DODATEK č. 2 ke smlouvě o dílo uzavřené dne 17. 12. 2019

- 2.1.** Smluvní strany uzavřely dne 17. 12. 2019 Smlouvu o dílo, jejímž předmětem je zhotovení stavby s názvem „**Výukové centrum zpracování zemědělských produktů II.**“ (dále také jen „**Smlouva**“). Smluvní strany dne 18.8.2020 rovněž uzavřely dodatek č. 1 ke Smlouvě.
- 2.2.** Tento dodatek se uzavírá po vzájemné dohodě smluvních stran, a to vzhledem k nutnosti provést vícepráce vzniklé na základě objektivních nepředvídatelných okolností a dále vzhledem k nutnosti provést další vícepráce a neprovádět méněpráce související s realizací předmětu Smlouvy uvedené v předchozím odstavci tohoto článku dodatku.

- 3.2.** Rozsah dohodnutých změn je definován obsahem změnových listů č. 7, 11, 12, 15, 16, 18 - 23, které jsou nedílnou součástí tohoto dodatku jako jeho příloha č. 1.

Výukové centrum zpracování zemědělských produktů II

NAVRHL A ZAKRESLIL:	ING. TOMÁŠ SVOBODA	TOPWET S.R.O.
OBSAH VÝKRESU: PŮDORYS STŘECHY - ZÁCHRTNÝ SYSTÉM	NAM. VILENA HRŠTIKA 62 664 81 OSTROVAČICE, ČR 77771120, 777725089	DATUM 23.4.2020
STAVBA: 20180332 Výukové centrum zpracování zeměd. produktů, ČZU	MĚŘÍTKO 1:50	Č.VÝKRESU 01

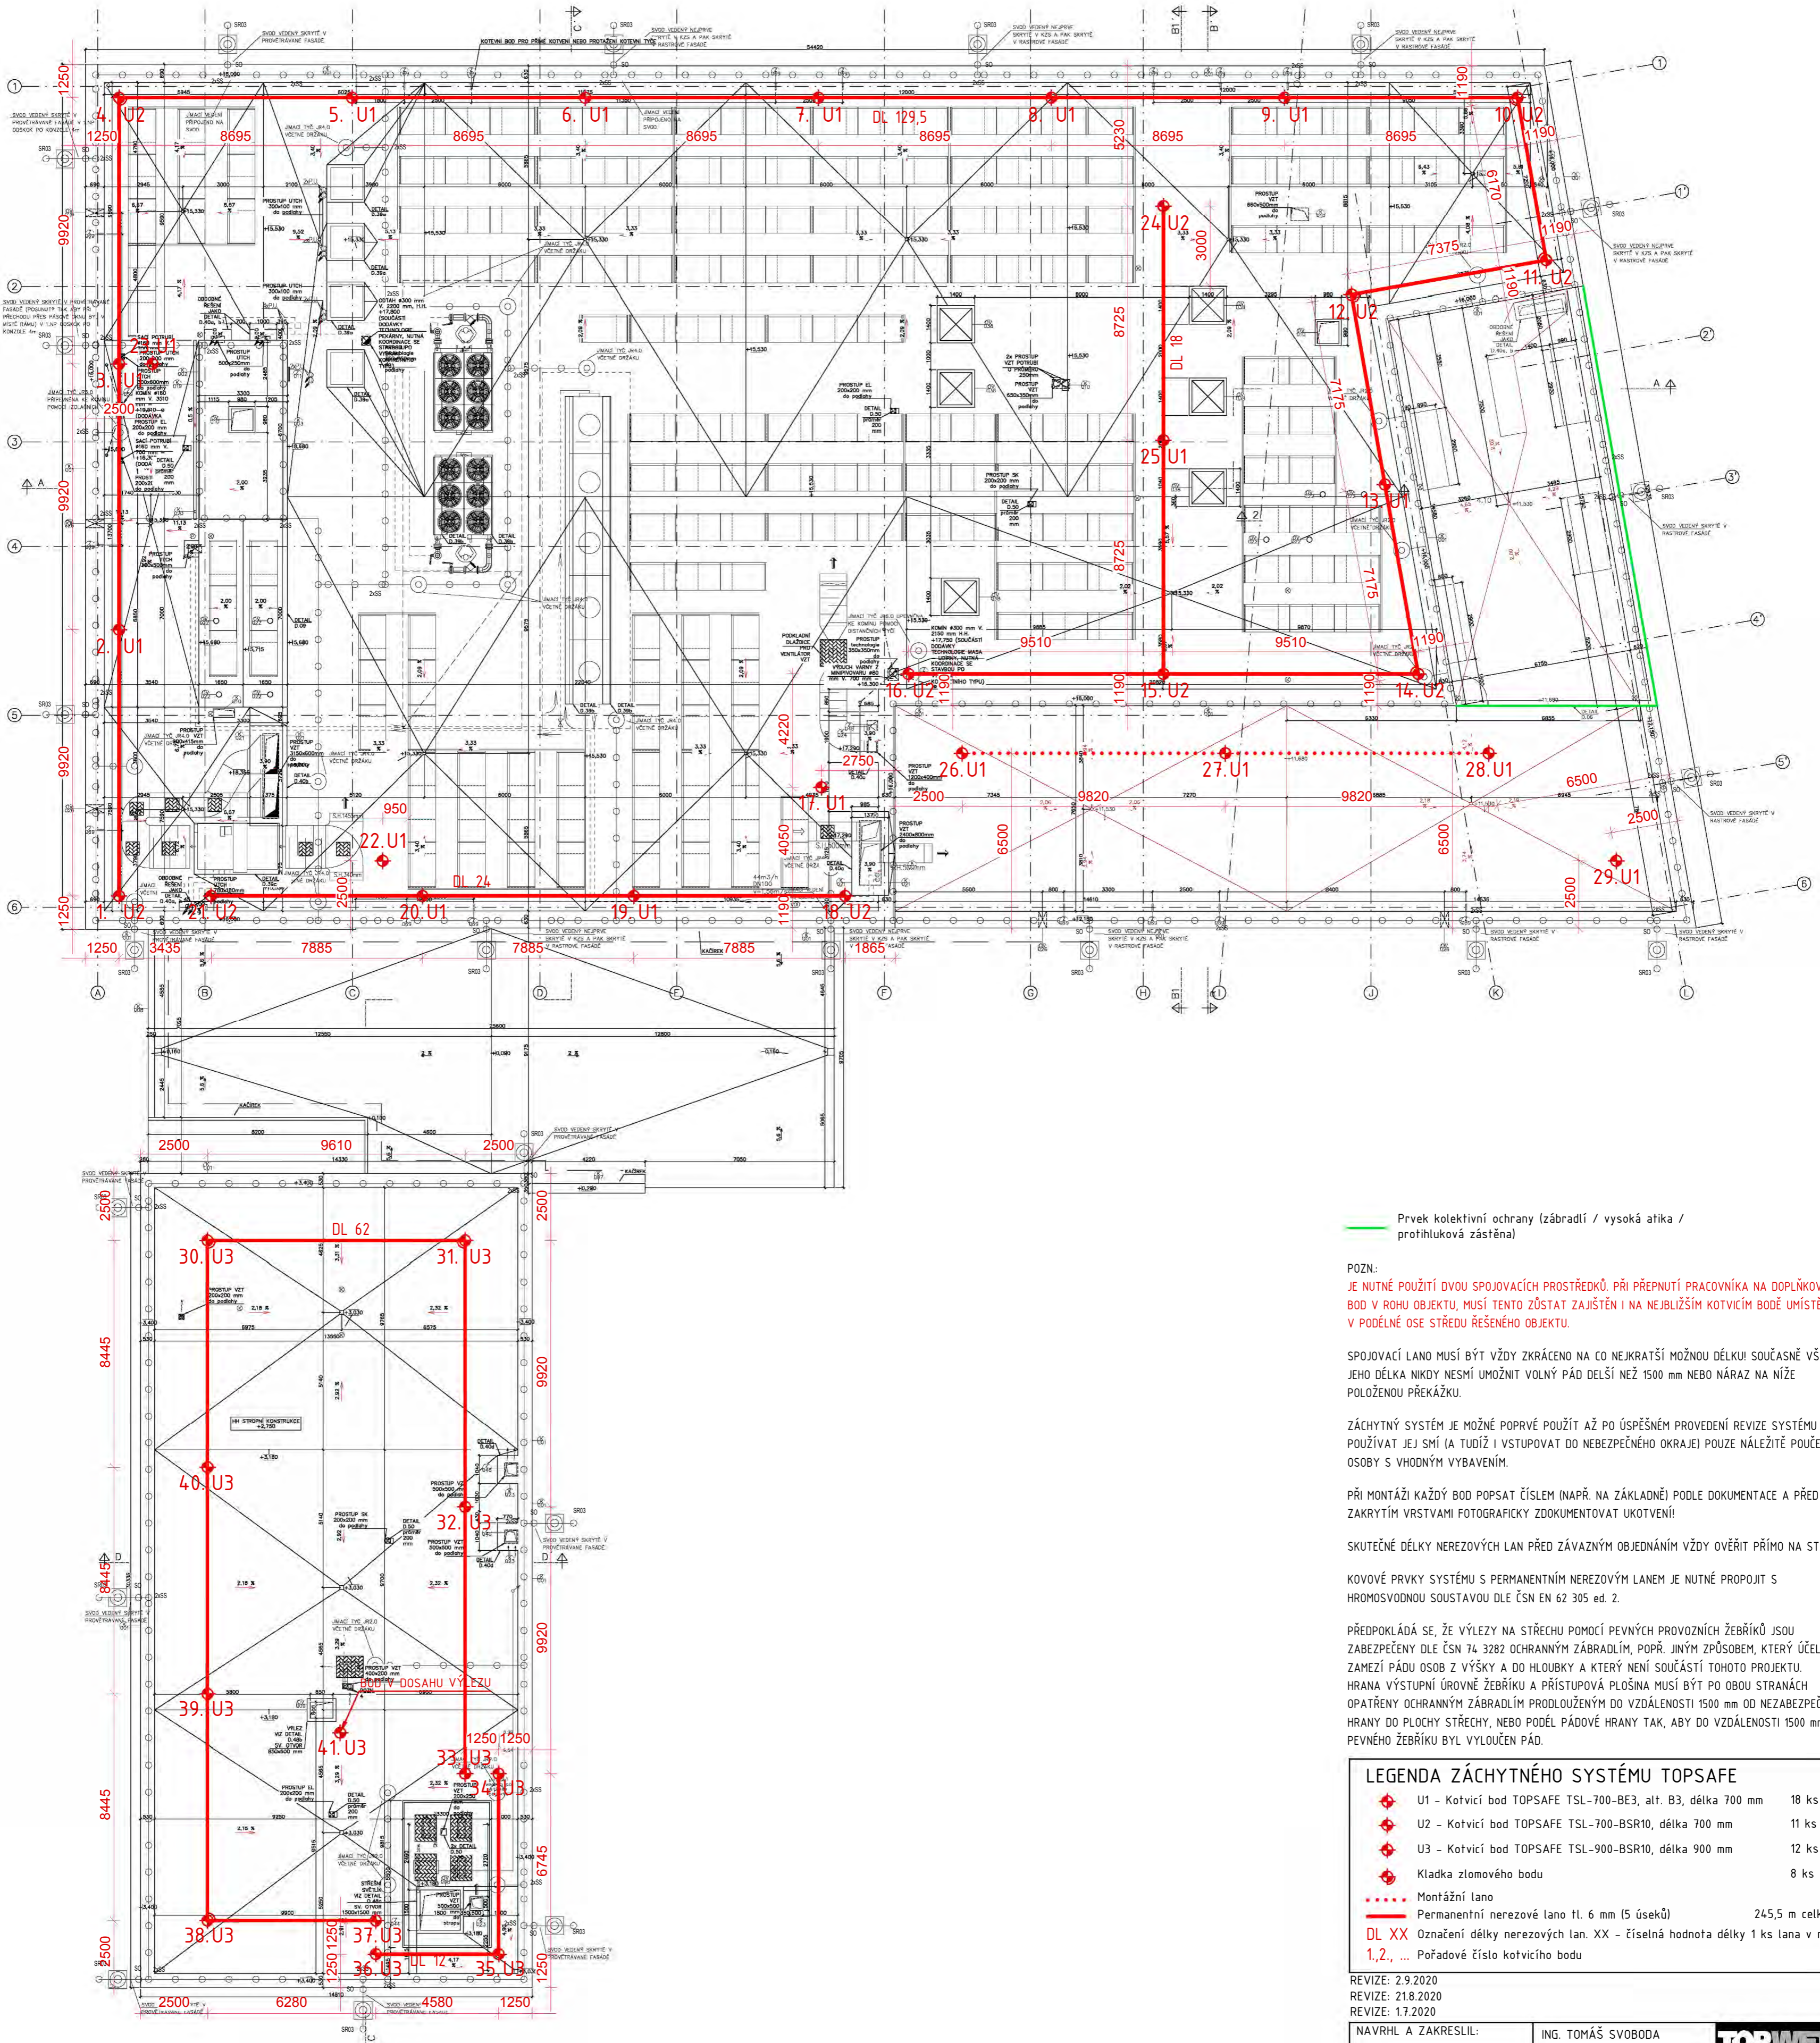
Název změny:	Změna bezpečnostního záchytného systému na střeše objektu
--------------	---

Při procesu tvorby realizační projektové dokumentace bylo na střeše objektu SO.01 uvažováno jako záchytný systém zábradlí o výšce 1.100 mm. Následně byly na objekt přidány fotovoltaické panely, které znemožňují správné fungování tohoto systému, přičemž přesun fotovoltaických panelů na jiné místo není technologicky možné. V návaznosti na to generální dodavatel navrhuje změnit záchytný systém na kombinaci kotvicích bodů a permanentního nerezového lana, na snížené části střechy montážního lana. Součástí předmětu dodávky budou též set pro údržbu (10m). Na objektu SO.02 je navržen také záchytný systém na kombinaci kotvicích bodů a permanentního nerezového lana.

Nové řešení:

41 ks kotvicích bodů, 245,5 m nerezového lana, 23 m montážního lana (ocenění 33 ks nových záchytných bodů, 8 ks původních kotvicích bodů)

ŘEZ 1-1'

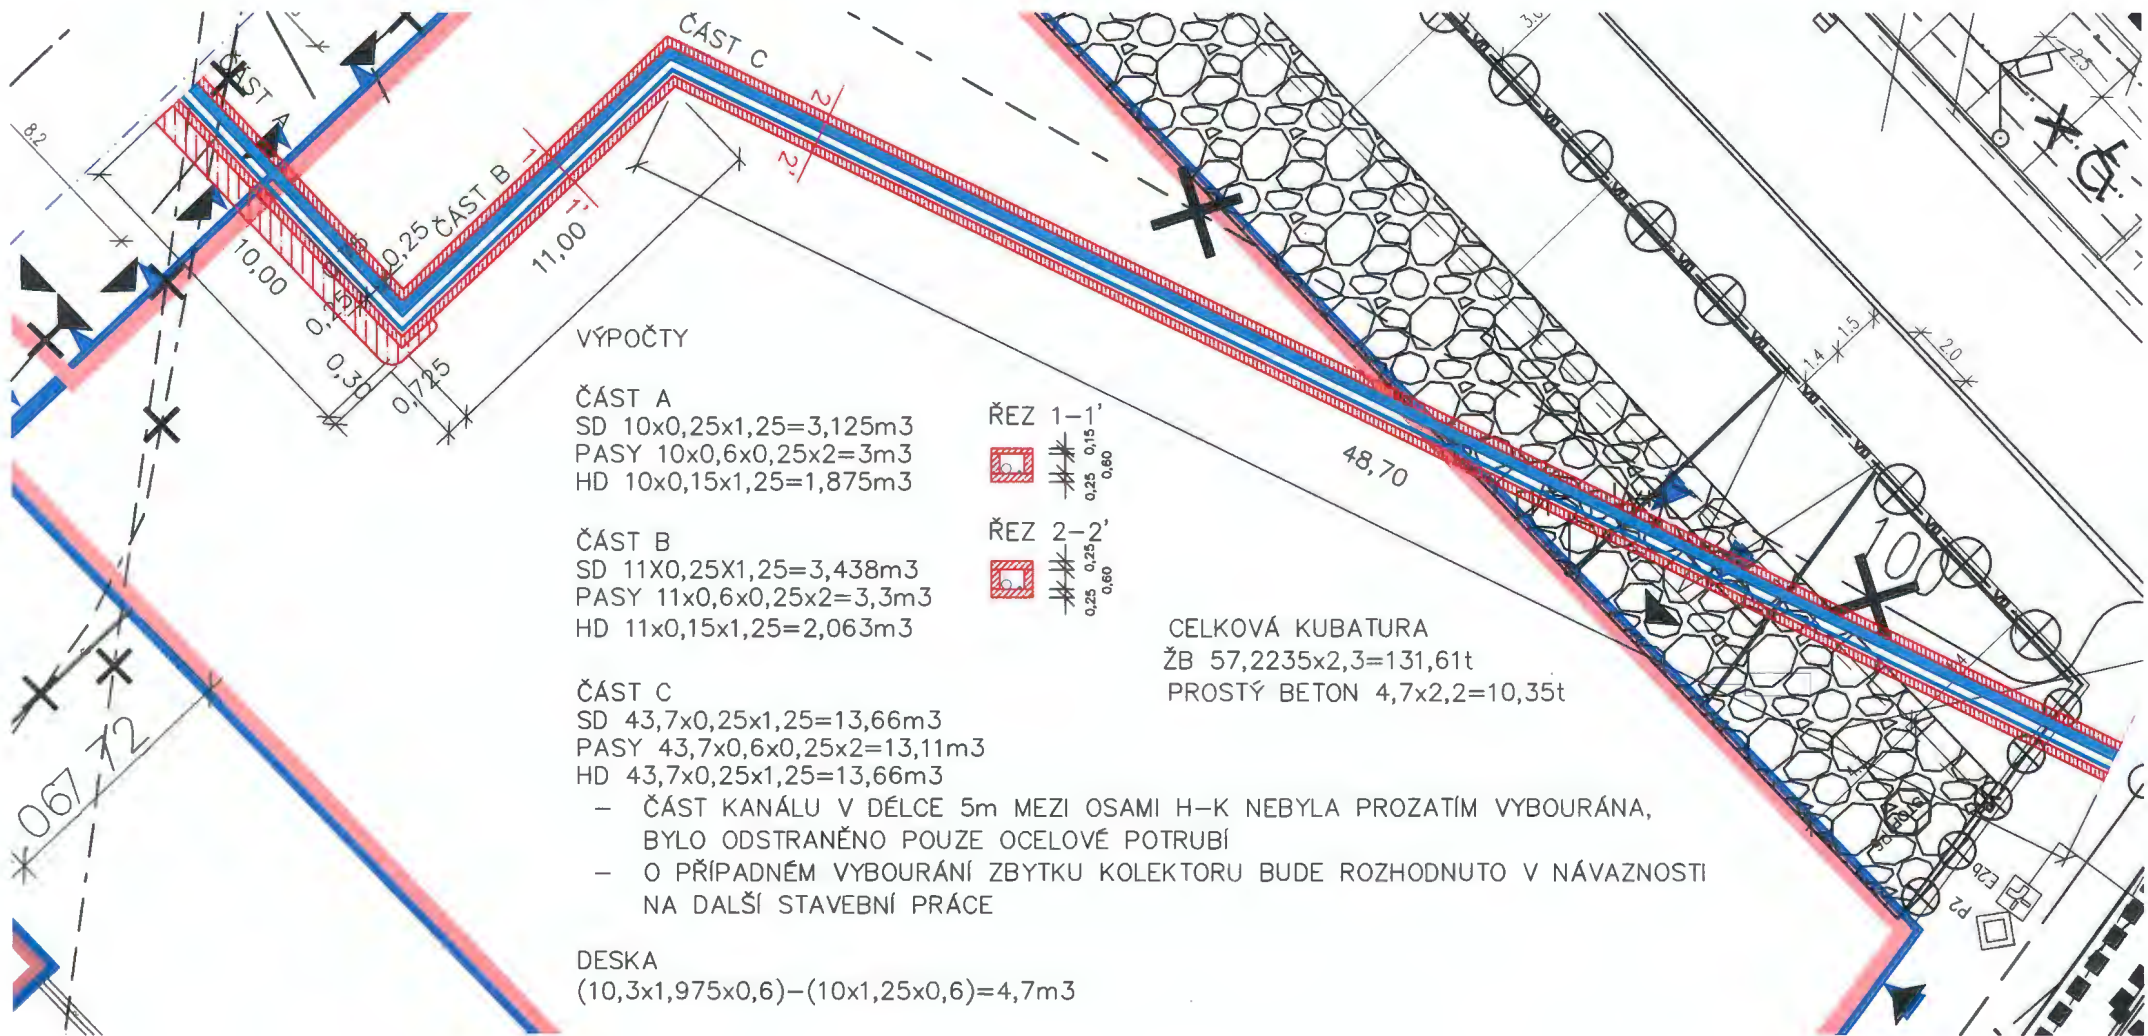
Při provádění výkopových prací souvisejících se založením objektu SO.01 byl objeven nepoužívaný ŽB kolektor parovodu, dnes již nefunkčního.

Objekt kolektoru byl v kolizi se založením objektu a s budoucí podlahovou konstrukcí, tedy bez jeho demolice nebylo možné pokračovat v pracích na založení objektu SO.01.

Konstrukce kolektoru byla obdobná jako u ZL č. 002 - tedy monolitická spodní deska a žebra, vrchní deska byla tvořena prefabrikovanými panely, v zalomeních kolektoru byl rozlity prostý beton a uvnitř kolektoru vedly dvě ocelové trubky, které byly rozřezány - kusy o délce max 1,5 m.

- ČÁST KANÁLU V DÉLCE 5m MEZI OSAMI H-K NEBYLA PROZATÍM VYBOURÁNA, BYLO ODSTRANĚNO POUZE OCELOVÉ POTRUBÍ
- O PŘÍPADNÉM VYBOURÁNÍ ZBYTKU KOLEKTORU BUDE ROZHODNUTO V NÁVAZNOSTI NA DALŠÍ STAVEBNÍ PRÁCE

Demolice betonového kolektoru a odvezení vybouraného materiálu na skládku.

Kreslil	Ing. Havel Petr st. Marhan Miroslav	www.ekomontitm.cz
Měřítko:	1:50	Prodávce: EKOMONT Ing. Petr Havel Mlékojedská 2153/3 412 01 Litoměřice
Datum:	28.6.2019	
Výkres:	SK 280-25

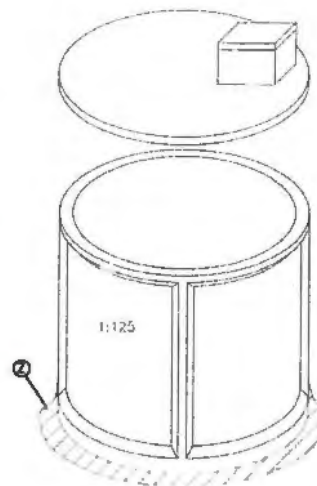
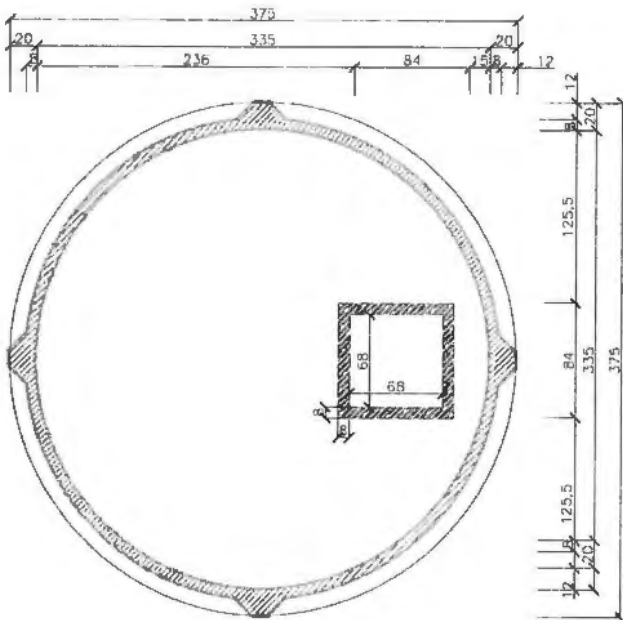
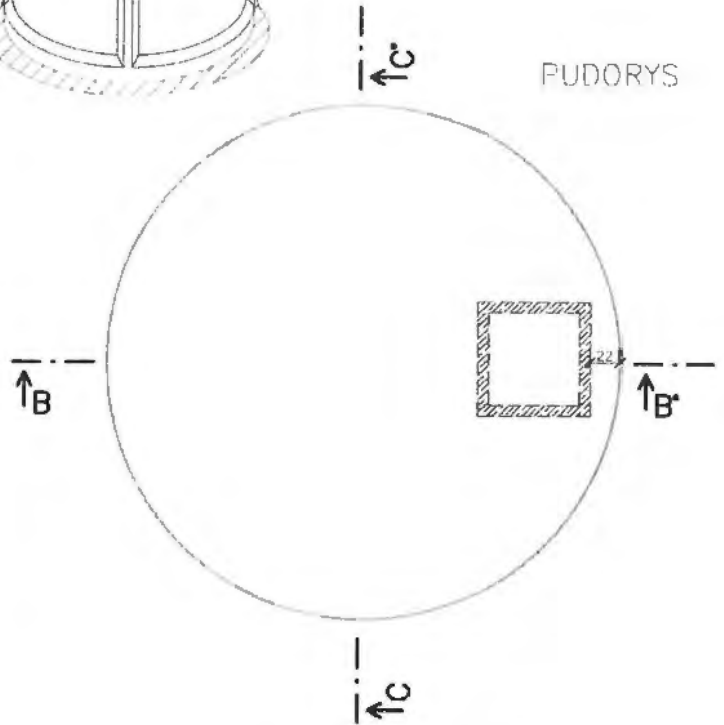
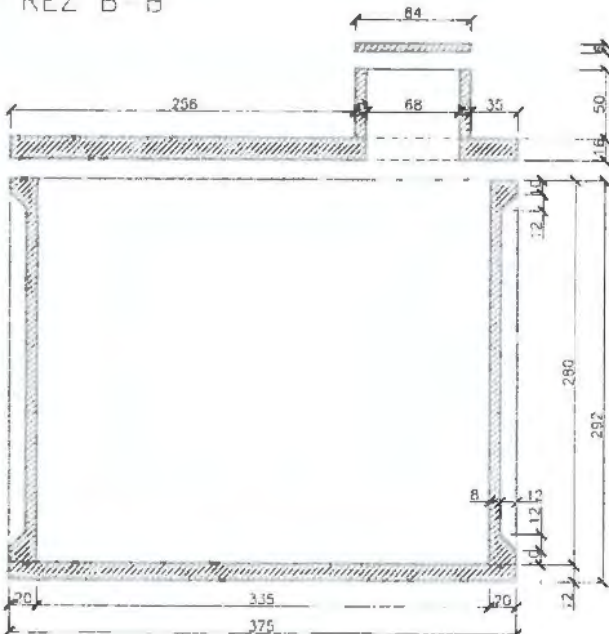
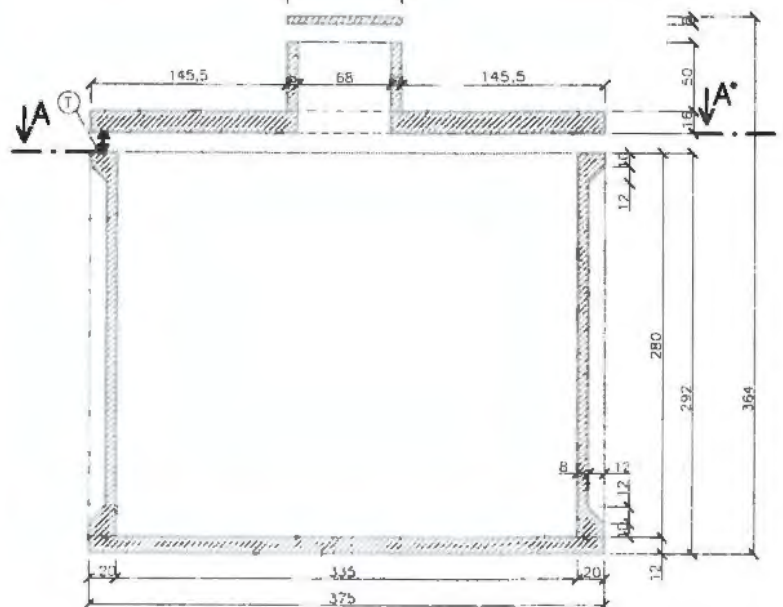
Odůvodnění a popis změny a identifikace původce změny:
 Po konzultaci se zahradníkem ČZU, vznikl požadavek k instalaci akumulční nádrže, včetně zhotovení vodovodní šachty na hranici pozemku (dle přiložené situace). Z důvodu úspory závlahové vody pro areálovou zeleň a přilehlé pole. Akumulační nádrž o objemu 25m³ bude vybavena ponorným čerpadlem a výtlačovým nerezovým potrubím. Ponorné čerpadlo bude napájeno z objektu SO.02 z rozvaděče RMS104 umístěného v 1.PP. Akumulační nádrž bude sloužit k zavlažování areálové zeleně a přilehlého pole. Vodovodní šachta (DN 1000 mm) bude ukončena možností napojení na zahradní hadici nad úrovní terénu pro zavlažování přilehlého pole.

Nové řešení:
 Akumulační nádrž o objemu 25 m³ s ponorným čerpadlem a výtlačovým potrubím, včetně zhotovení vodovodní šachty (DN 1000 mm) na hranici pozemku s možností napojení na zahradní hadici
